## 改善箇所説明図

### 基準不適合発生箇所

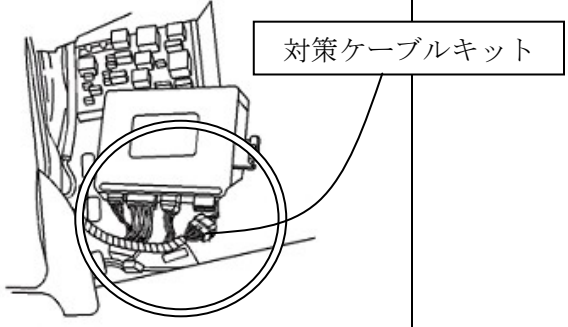
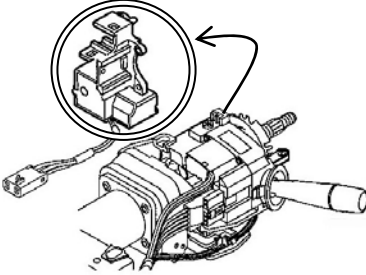
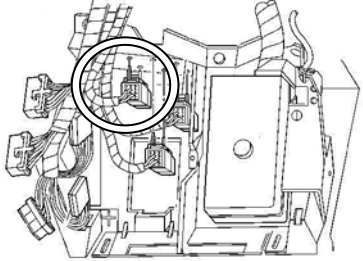
〔エンジンを制御するコンピュータのプログラムが不適切なため、ステアリングロック機構が作動しているにもかかわらず、燃料噴射停止機能が作動しないことがある。そのため、ステアリングロック機構が解除されないまま、原動機を始動し走行を開始した場合、かじ取り操作ができないおそれがある。〕

＜改善方法＞ 平成16年12月9日届出時の対策（顧客呼び込み前）

全車両、エンジンを制御するコンピュータのプログラムを改良版に更新するとともに、必要に応じコラムロックモジュール及びステアリングロックリレーを対策品と交換する。

＜改善方法＞ 平成17年3月14日届出時の対策（顧客呼び込み時）

全車両、エンジンを制御するコンピュータのプログラムを改良版に更新するとともに、必要に応じ対策ケーブルキットを取付ける。

＜識 別＞ チルトステアリングレバー部に赤ペイントを塗布。
